SOPRINTENDENZA SPECIALE PER IL PIANO NAZIONALE
DI RIPRESA E RESILIENZA

[ID_VIP: 8399] **PROVINCIA DI SASSARI (comuni di Porto Torres e Sassari) - Progetto di un impianto agrivoltaico denominato "SASSARI 3", della potenza di 28 MW e relative opere di connessione alla RTN, da realizzarsi in località "Strada vicinale Santa Giusta" – PROGETTO DEFINITIVO.**
Procedura riferita al Decreto legislativo n. 152 del 2006 – VIA (art. 23 – PNIEC)
Proponente: Energia Pulita Italiana S.r.l.
Parere tecnico istruttorio della Soprintendenza speciale per il PNRR.

(da SIA – *Carta delle aree di notevole interesse pubblico (artt. 136 e 157)*, elaborato n. SASSARI3-IAT05, particolare con relativa legenda)

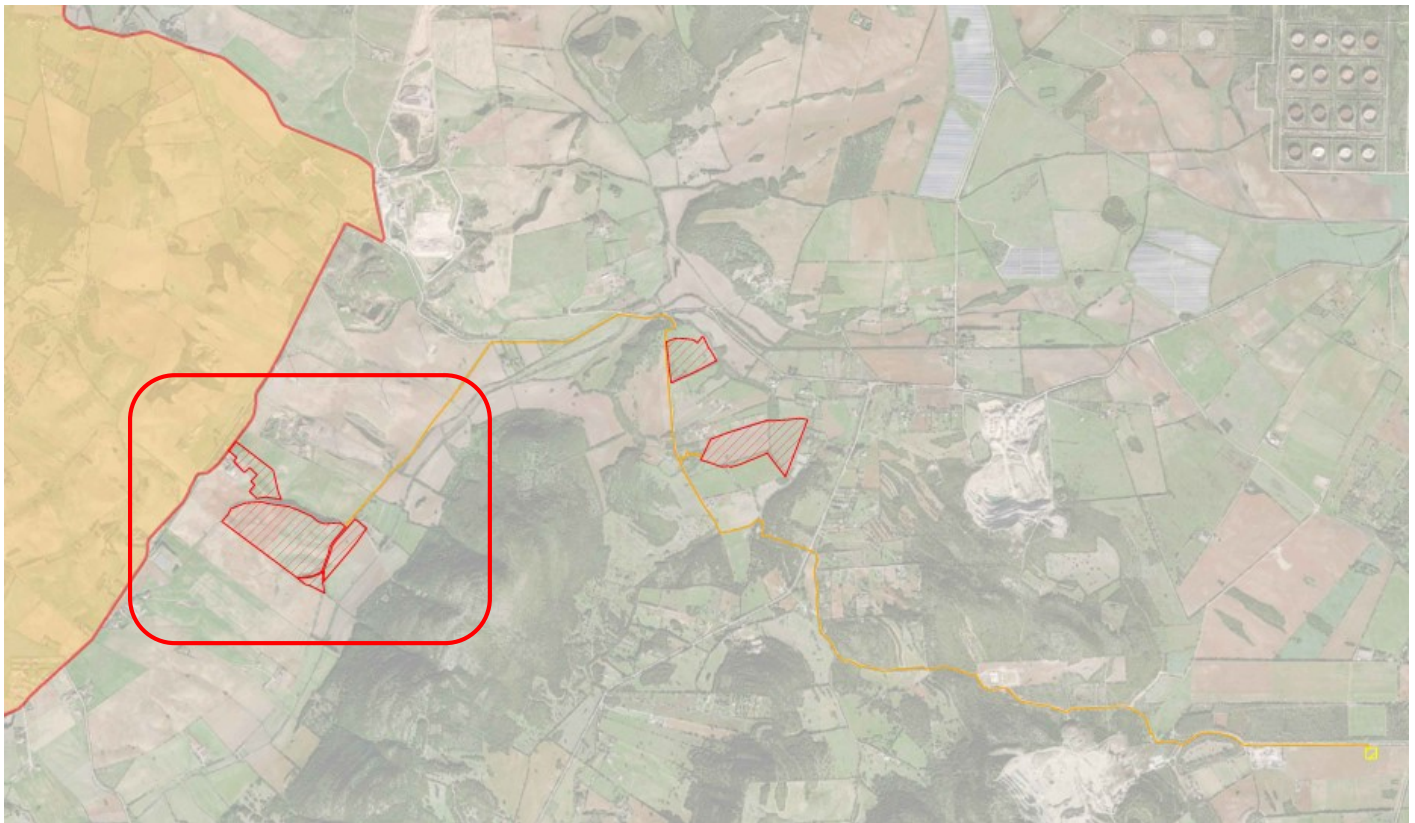
CONSIDERATO che il lotto ovest dell'impianto industriale si colloca a diretto contatto del perimetro della dichiarazione di notevole interesse pubblico (art. 136 del D.Lgs. n. 42 del 2004) di cui al decreto ministeriale 14 gennaio 1966, recante "Dichiarazione di notevole interesse pubblico di una zona sita in comune di Sassari" (v. parere endoprocedimentale del 22/11/2023 della Soprintendenza Archeologia, belle arti e paesaggio territorialmente competente – Allegato n. 1: "... *Le aree di intervento non ricadono direttamente su aree oggetto di decreti di dichiarazione di notevole interesse pubblico, ma si segnala, nell'area confinante con quella di uno dei campi agrivoltaici, la presenza dell'area tutelata per effetto del vincolo DM 14/01/1966 - Sassari, Porto Ferro, Argentiera e Stintino. Pur non ricadendo direttamente nell'area sopracitata, considerata la contiguità dell'impianto, si evidenzia quanto indicato nel DM "Riconosciuto che la zona ha notevole interesse pubblico perché, oltre a comporre, con l'abitato di Stintino, un caratteristico aspetto avente valore estetico e tradizionale, costituisce una bellissima serie di quadri naturali, offrendo, nello stesso tempo, un continuo susseguirsi di punti di vista e belvedere accessibili al pubblico dai quali si gode lo spettacolo di quelle bellezze"*), tanto da costituire il nuovo impianto industriale una alterazione del sistema dei coni visivi verso la pianura e dell'interferenza che si genererebbe dalla visione della distesa di pannelli fotovoltaici rispetto ai "bellissimi quadri naturali" godibili dal "continuo susseguirsi di punti di vista e belvedere accessibili al pubblico dai quali si gode lo spettacolo di quelle bellezze", come evidenzia il predetto Decreto (v. il predetto parere endoprocedimentale: "... *Le opere in progetto contrastano inoltre, oltre che con le norme di tutela di cui al D.lgs 42/2004, con le Norme di Attuazione del P.P.R, in particolare in riferimento a tutti gli articoli richiamati nel precedente paragrafo B.1.1.d, relativi alle componenti di paesaggio con valenza ambientale e al sistema territoriale con valenza storico-culturale, ai beni paesaggistici ambientali e storico-culturali, agli usi civici, alle aree gestite dal Consorzio di Bonifica della Nurra, tutti ambiti sui quali l'impianto in esame interferirebbe. Oltre alle interferenze dirette con aree tutelate che rende non idonea la localizzazione dell'impianto, si deve considerare, quale ulteriore fattore che determina la non idoneità della localizzazione proposta, la prossimità con diversi altri beni a vario titolo tutelati e le interferenze delle distese di elementi tecnologici incongrui sulla visuali percepibili dai beni stessi o verso essi, che renderebbero distopica la stessa percezione e interpretazione dei contesti paesaggistici e culturali: la "Fascia costiera", individuata dal PPR come bene paesaggistico d'insieme; l'area di Porto Ferro, Argentiera e Stintino, dichiarata ai sensi dell'art.136 del D.lgs 42/2004 di notevole interesse pubblico tramite DM 14/01/1966, per la quale si ravvisa la forte criticità, determinata dall'inserimento dei campi agrivoltaici nel sistema dei coni visivi verso la pianura, come deducibile anche dalla documentazione di progetto, e dall'interferenza con i "bellissimi quadri naturali" godibili dal "continuo susseguirsi di punti di vista e belvedere accessibili al pubblico dai quali si gode lo spettacolo di quelle bellezze", come evidenzia il Decreto; i numerosi beni archeologici e architettonici, tutelati ai sensi della Parte II del D.lgs 42/2004, presenti nel raggio di soli 700 metri dai campi agrivoltaici e dalle relative opere di connessione (vedi Delibera G.R. N. 59/90 del 27.11.2020) ..."):*

FIGURA 56 – VALORI DEGLI IMPATTI GLOBALI SU OGNI SINGOLA COMPONENTE - FASE DI ESERCIZIO

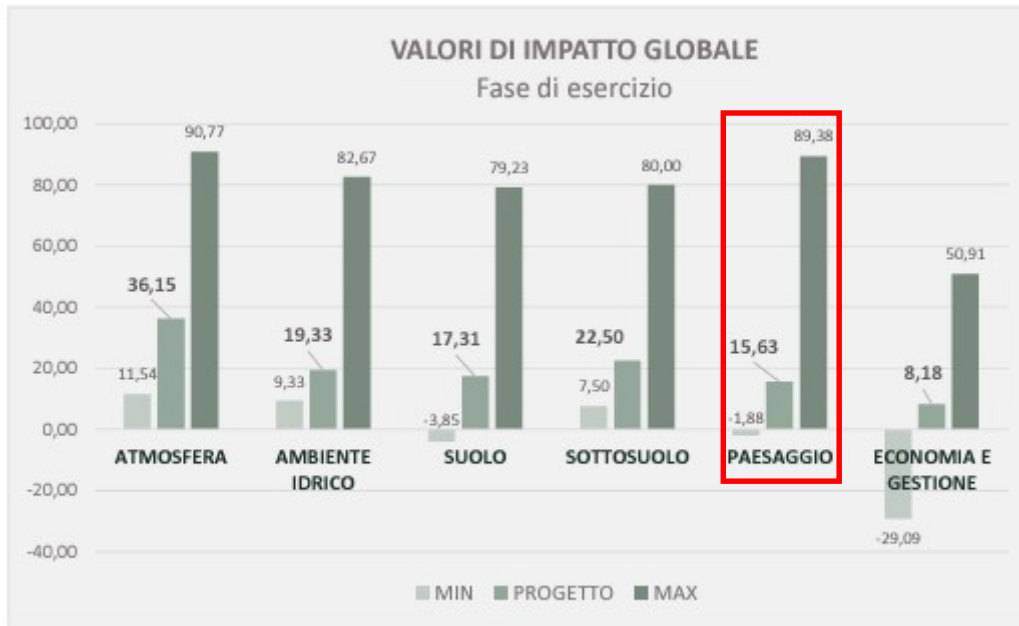
CONSIDERATO che lo stesso Proponente deve riconoscere che tra tutti gli impatti determinati dal progetto di cui trattasi sui fattori ambientali indicati dal D.Lgs. n. 152 del 2006, quello relativo al “paesaggio” costituisce il più alto nella fase di esercizio insieme a quello sulla componente “atmosfera”:

(da SIA, elaborato integrativo n. SASSARI3-IAR01-R1, p. 230, con evidenziata la componente “paesaggio” quale tra le due maggiormente impattate dalle opere in progetto, comunque senza che il Proponente valuti l’impatto sul patrimonio culturale archeologico e, in parte, architettonico, dalla qual cosa sarebbe risultato sicuramente l’impatto sul complessivo patrimonio culturale e lo stesso paesaggio il più alto in assoluto e di gran lunga)

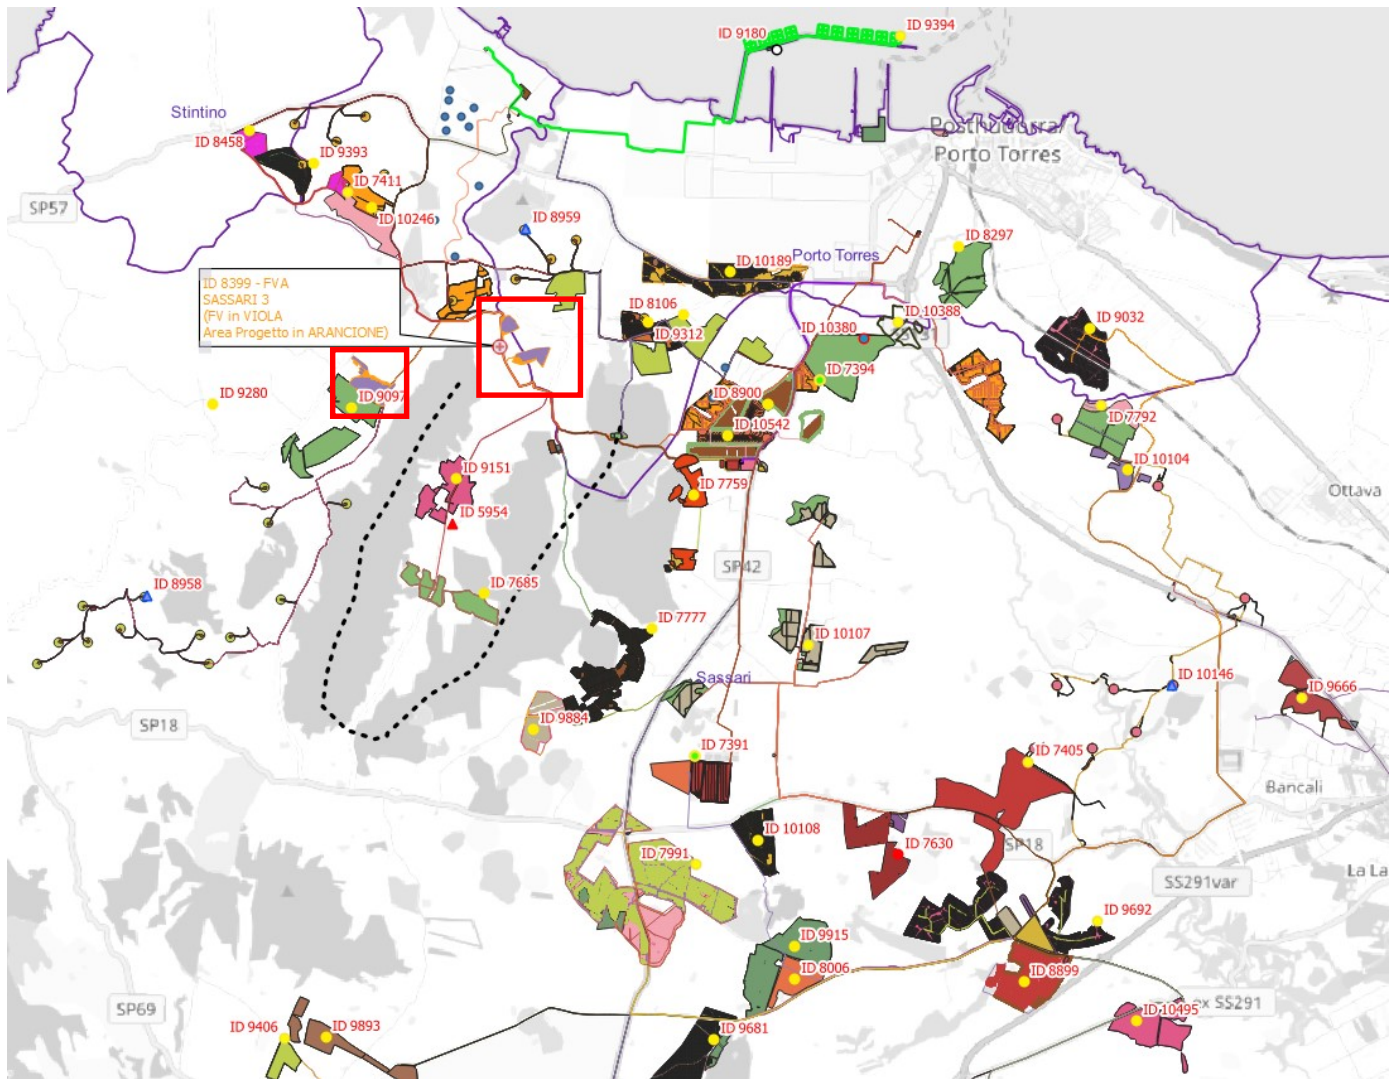
CONSIDERATO che, al fine di programmare una corretta distribuzione degli impianti da fonti di energia rinnovabile nel territorio in esame al fine di evitare una relativa saturazione, si ritiene comunque opportuno evidenziare che il progetto di cui trattasi è prossimo a diversi impianti da fonti energetiche rinnovabili (FER) in valutazione statale di seguito illustrati nell’immagine sottostante (con evidenziato con etichetta ARANCIONE – ID_VIP 8399 il progetto in esame e gli altri con il corrispondente codice ID-VIP della procedura di VIA di competenza statale attribuito dal Ministero dell’ambiente e della sicurezza energetica), avendo presente quanto espresso dalla Soprintendenza Archeologia, belle arti e paesaggio territorialmente competente con il parere endoprocedimentale del 22/11/2023 (Allegato n. 1): “... B.2.1.b. *Indicazione degli interventi collaterali a quello in esame già programmati ed autorizzati per la stessa area, ovvero in itinere: Si rileva che nel corso degli ultimi mesi sono pervenute numerose istanze relative alla realizzazione nel contesto di riferimento di centrali fotovoltaiche ed eoliche di grandi dimensioni, attualmente in corso di istruttoria di V.I.A. ai sensi dell’art. 23 del D. Lgs. 152/2006, o sottoposte a Procedimento per il rilascio del Provvedimento Ambientale Unico Regionale (P.A.U.R.), ai sensi della L.R. n. 2/2021 e della Delib. G. R. n. 11/75 del 2021. Alcune di queste, di seguito elencate, risultano limitrofe e contermini rispetto all’impianto fotovoltaico in progetto: ID VIP 9097 (questo, denominato “Nurra 1” sarebbe contermini all’area ovest e condividerebbe con quello in esame la stazione elettrica e parte dei cavidotti), ID VIP 8958, ID VIP 8959, ID VIP 9312, ID VIP 8106. Le aree occupate da tali impianti sono rappresentate nelle integrazioni prodotte dal proponente. La realizzazione complessiva di tutti gli impianti, come verificabile negli elaborati integrativi, produrrebbe effetti facilmente immaginabili di profonda e irreversibile alterazione dei caratteri paesaggistici descritti, con un impatto paesaggistico complessivo che muterebbe definitivamente le caratteristiche dei luoghi”:*

FIGURA 4 – PARTICOLARE OPERE DI MITIGAZIONE (SASSARI 3-PDT11-R1)

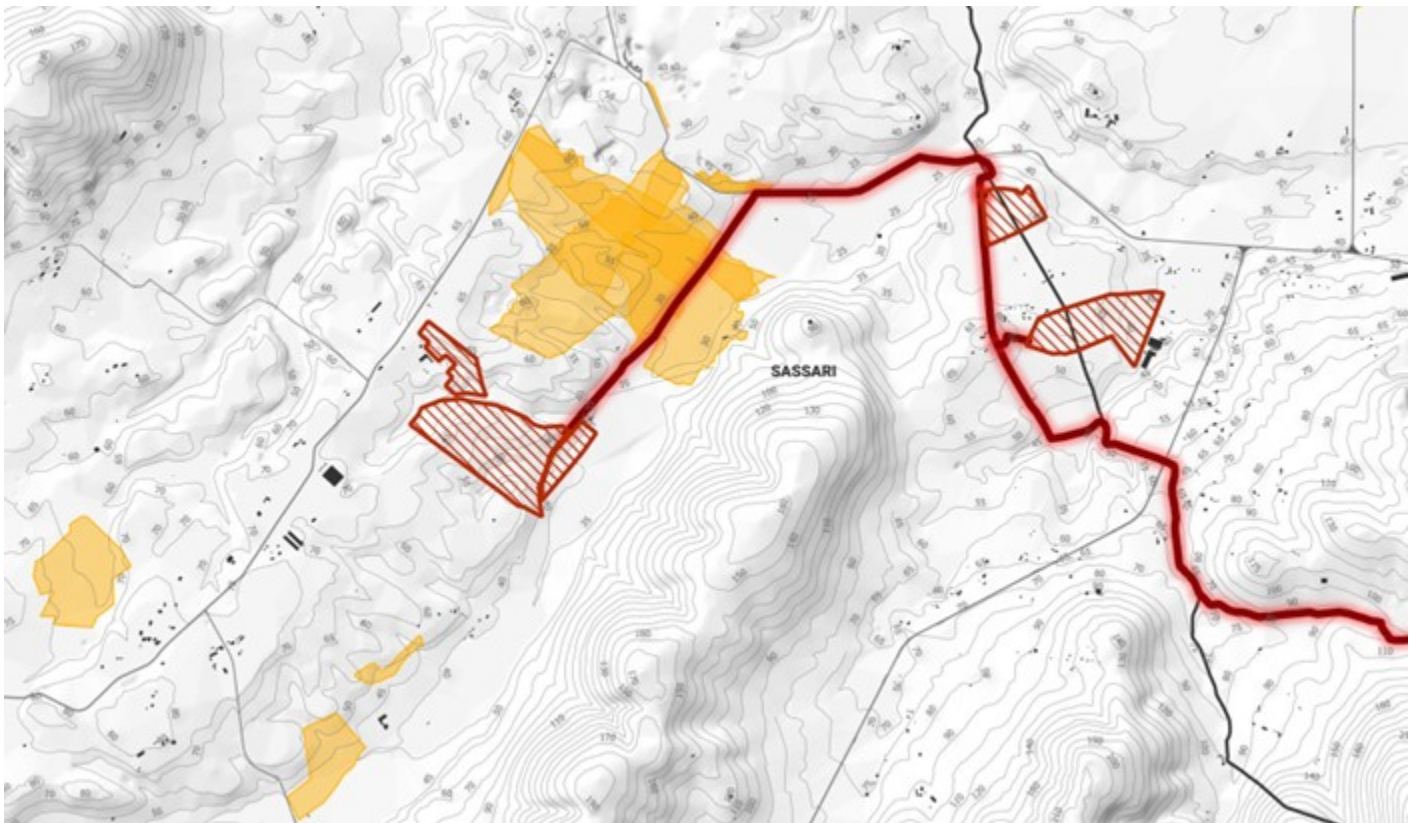
all'impianto e che questa sarà realizzata in terra stabilizzata con una larghezza di circa 5 m, si procederà nel periodo estivo allo sfalcio e alla dissodatura della fascia degli ulteriori 5 metri in adiacenza ai tracciati della viabilità interna, anche sull'area occupata dagli inseguitori solari, al fine di assicurare una fascia di ampiezza di 10 metri con caratteristiche di "fascia parafuoco" ...":
